Ferme éolienne du Pâtis aux chevaux SAS

Communes de Glénay, Airvault et Tessonnière (79)

# Compléments au dossier de demande d'Autorisation Environnementale

Mai 2018

Extrait de l'étude paysagère corrigée en page 28

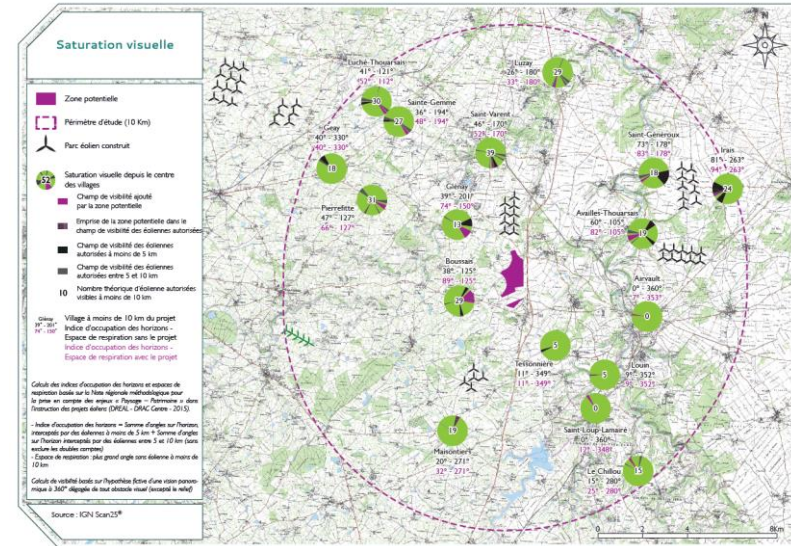
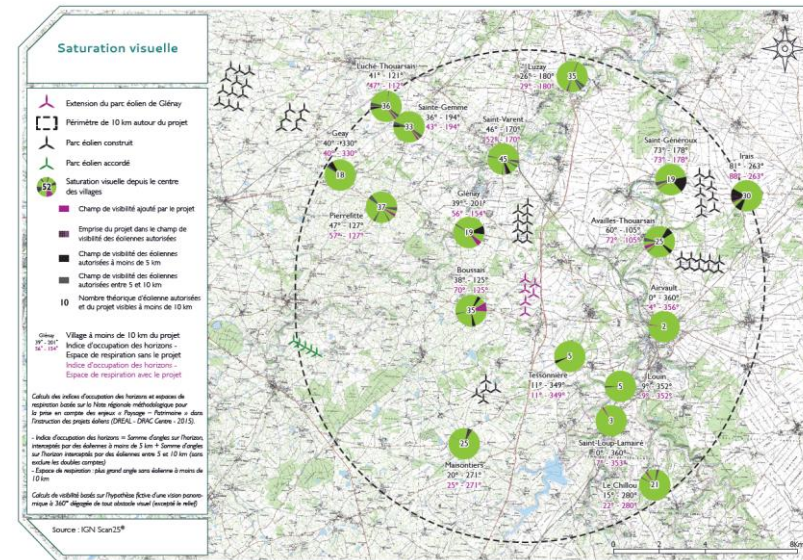
\* En raison du nombre de parcs éoliens alentour, un risque de saturation visuelle est perceptible. L'étude d'impact utilise valablement une méthode de quantification de l'occupation de l'horizon et de l'espace de respiration. Ces outils, mis au point en région Centre à défaut de critères réglementaires, s'intéressent aux parcs éoliens présents à moins de 10 km de l'observateur. Depuis le bourg de Boussais, l'occupation de l'horizon augmente de 31° à [82° ou 63° ? Pourquoi la saturation visuelle est-elle étudiée 2 fois (pages 28 et 78 de la Pièce 4 de l'annexe 3) et -surtout- pourquoi les chiffres sont-ils différents ?], avec le projet. Depuis le bourg de Glénay, l'espace de respiration est réduit de 201° à [152° ou 154° ?].

\* Le projet de parc éolien à Chiché, autorisé par arrêté préfectoral le 4 septembre 2017, devrait certainement apparaître, pour apprécier la saturation depuis Boussais.

- une première fois pages 28 et 29 : les indices sont ici calculés en fonction de la zone potentielle du projet.
- une seconde fois pages 78 et 79 : les indices sont ici calculés en fonction de l'implantation réelle du projet, définie dans les pages précédentes.

Les premiers indices sont donc supérieurs aux seconds car la zone potentielle couvre une plus grande surface que le projet et donc a une emprise supérieure au projet dans le paysage. Suite à l'autorisation du parc éolien de Chiché, l'ensemble des indices a été recalculé afin de prendre en compte l'emprise de ce futur parc éolien.
